改善箇所説明図

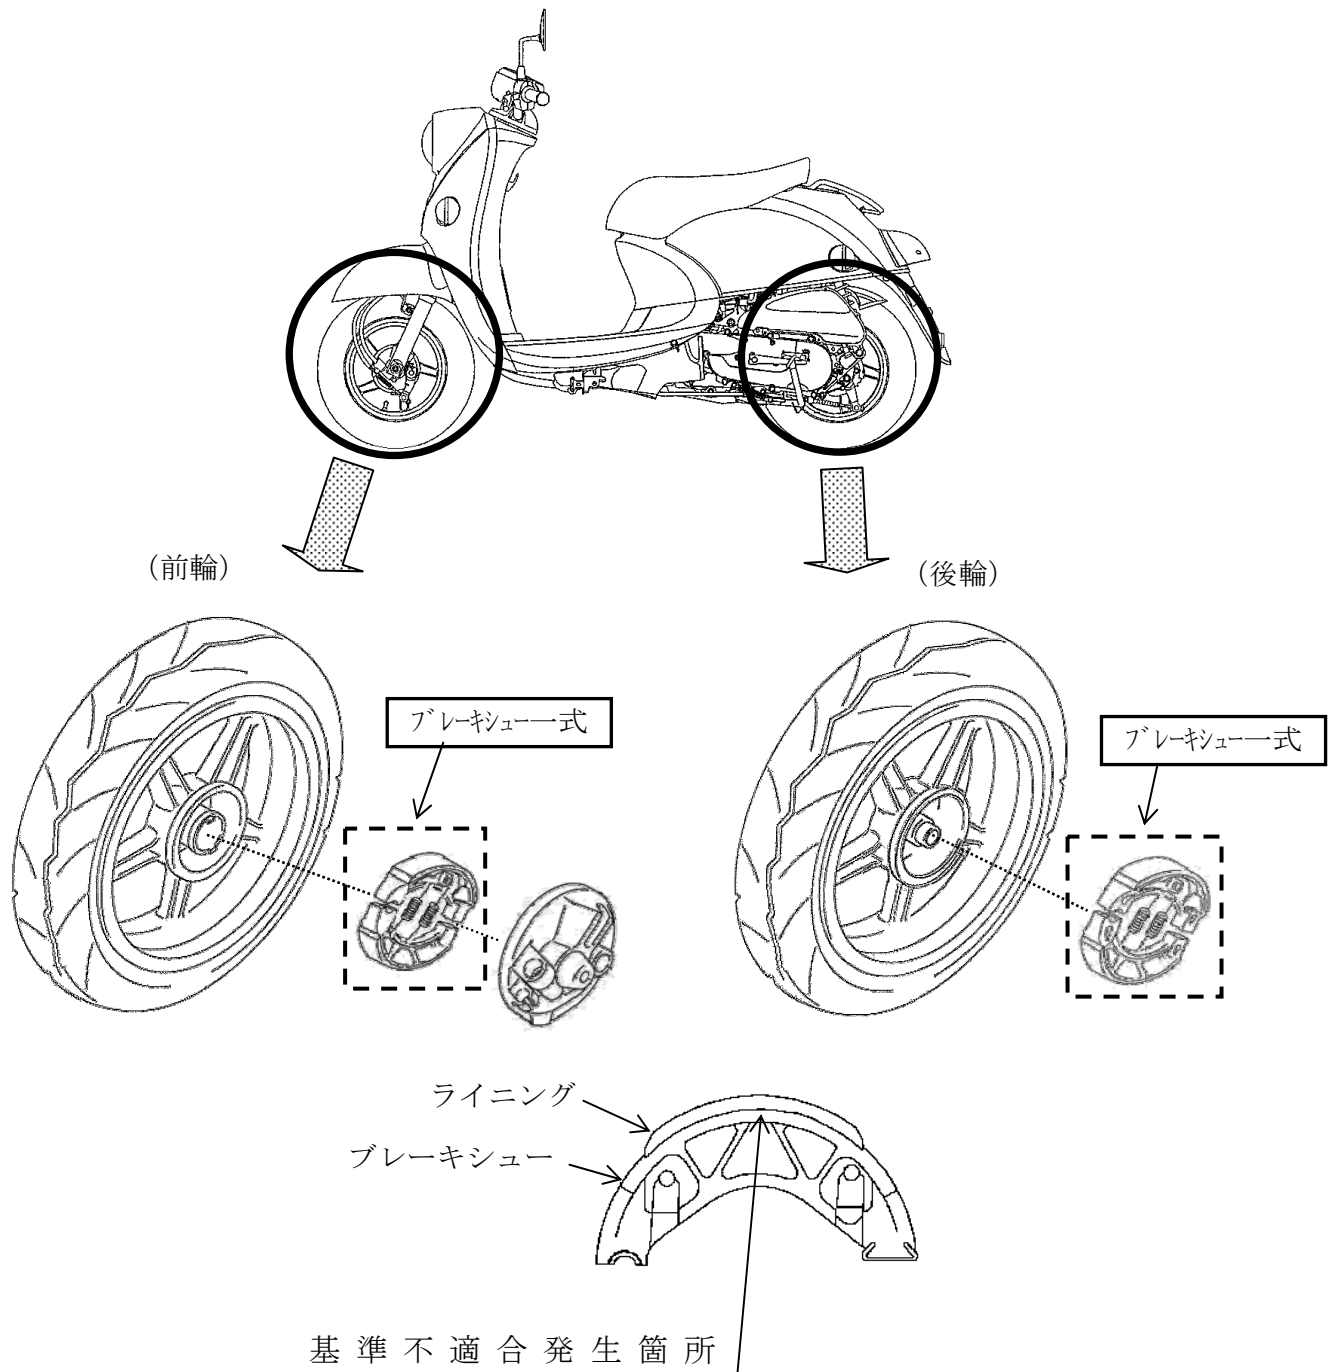
ドラム式の制動装置において、ブレーキシューの製造が不適切なため、ブレーキシューとライニングの接着が不十分なものがある。そのため、ブレーキ操作を繰り返すとライニングが剥がれ、制動時にドラムとシューの隙間に噛み込み、意図した以上の制動力が加わることがあるため、低速時に走行安定性を損なうおそれがある。

改善の内容：全車両、ブレーキシュー一式を良品と交換する。

識別：メインスタンド左側取付部付近に白ペイントを塗布する。
